**COMENTARIOS
CONSULTA PÚBLICA No.03-14**

**PROPUESTA DE INGRESO
MÁXIMO PERMITIDO (IMP)
RESOLUCIÓN AN No.7321-Elec
DE 29 DE ABRIL DE 2014**

**EMPRESA DE DISTRIBUCIÓN
ELÉCTRICA CHIRIQUÍ, S.A.
(EDECHI)**

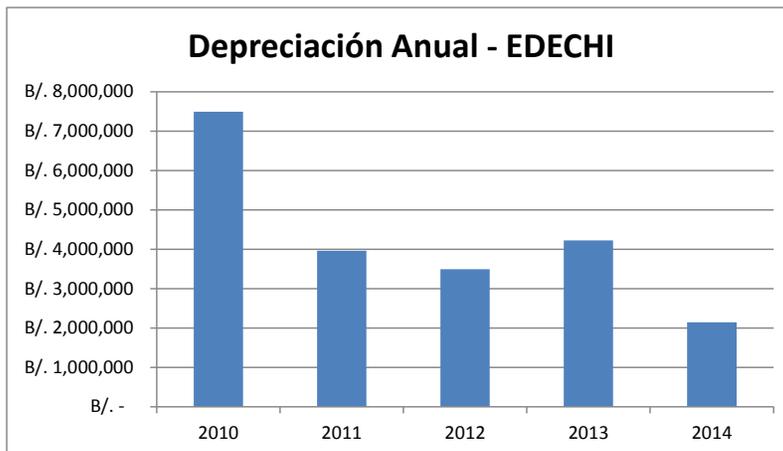
- La tabla anterior muestra el resumen de los resultados de las Planillas AA.
- Puede verse una caída del Activo Neto del año 2010 con respecto al aprobado a Diciembre de 2009.
- El gráfico muestra que la Depreciación del año 2010 es prácticamente el doble de lo que realmente debe ser.

Según la información de la tabla anterior puede verificarse que la Depreciación Anual del año 2010 fue de B/.7.49 Millones, casi el doble de los años siguientes (salvo 2014 que tiene sólo seis meses).

- **Todas las inversiones realizadas antes del año 2010, es decir el activo existente al año 2001 y todas las inversiones ejecutadas entre 2002 y 2009, tienen en las Planillas AA 12 meses depreciados de más.**
- **Las Planillas AA tienen lo señalado aún para el nuevo criterio de inversión a mitad de año para las inversiones desde el año 2010 en adelante.**
- **Es decir, si se desea instrumentar este nuevo criterio a partir de las inversiones del 2010, debe corregirse las Planillas AA. De lo contrario, debe mantenerse el criterio anterior y el funcionamiento de las Planillas AA como fue en las revisiones tarifarias anteriores.**

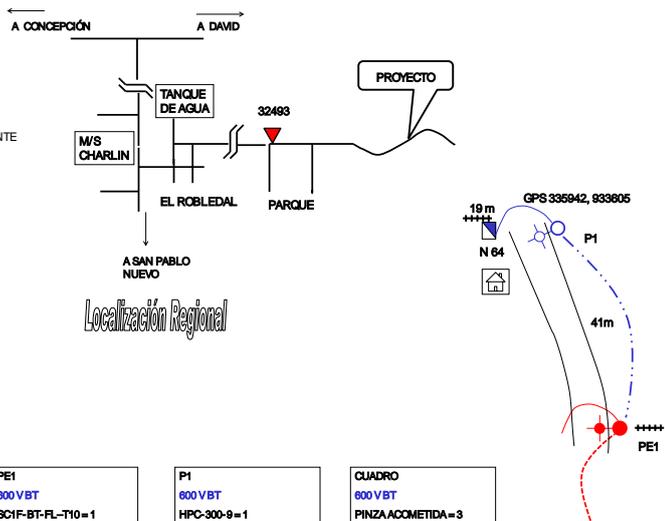
En el Informe no se explica la procedencia de estos criterios. Por lo tanto, nos surgen las siguientes interrogantes: ¿Se realizó un análisis previo de nuestra zona de concesión? ¿Es posible negarles el servicio a clientes que soliciten el servicio con estas características? ¿Se puede cobrar el costo de la obra, dado que a la empresa no se la reconocerán? De nuestra interpretación del marco regulatorio y legal entendemos que no es posible negarle el servicio, ni cobrarle a clientes que reúnan estas características, lo que significa que estos criterios no pueden ser aplicados.

No obstante, en la revisión se han eliminado registros utilizando este criterio, a pesar, que el Manual de Cuentas Regulatorio, establece, el fraccionamiento de una obra ó proyecto en varios códigos descriptivos, que puede conllevar el obtener segmentos menores a 50 metros y con menos de 2 postes, porque se obliga a dividir por tipo de cable o conductor.

Ejemplo, se puede tener una extensión para un nuevo suministro de 90 m, 45m es red de baja con un poste y conductor 1/0, y luego un poste para dar altura y cruzar la calle con conductor No 6. Esta obra con 90 metros y dos postes, sería eliminada por la fragmentación de las cuentas en códigos descriptivos, lo que es incorrecto.

En vista de las justificaciones planteadas anteriormente con ejemplos reales, le solicitamos que este criterio sea eliminado del análisis de las inversiones para que las adiciones correctamente realizadas sean consideradas con sus montos presentados.

Proceso para ajustar costos eficientes según poder adquisitivo del salario

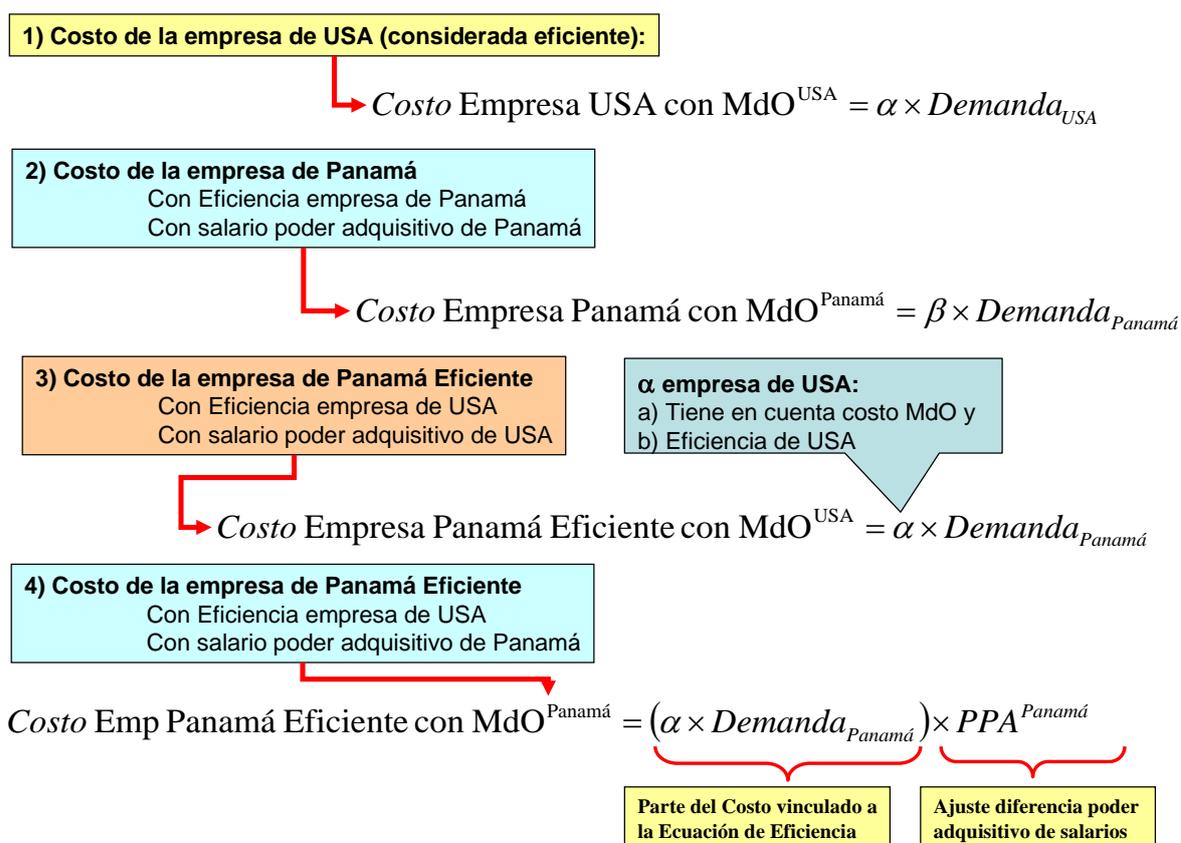
El siguiente diagrama demuestra paso a paso que el único ajuste que corresponde realizar a los costos que arrojan las Ecuaciones de Eficiencia está dado por el PPA.

En síntesis, para trasladar el costo de la Empresa Eficiente de los EE.UU. a la de Panamá, se multiplica el costo que arroja la Ecuación de Eficiencia por el PPA de Panamá.
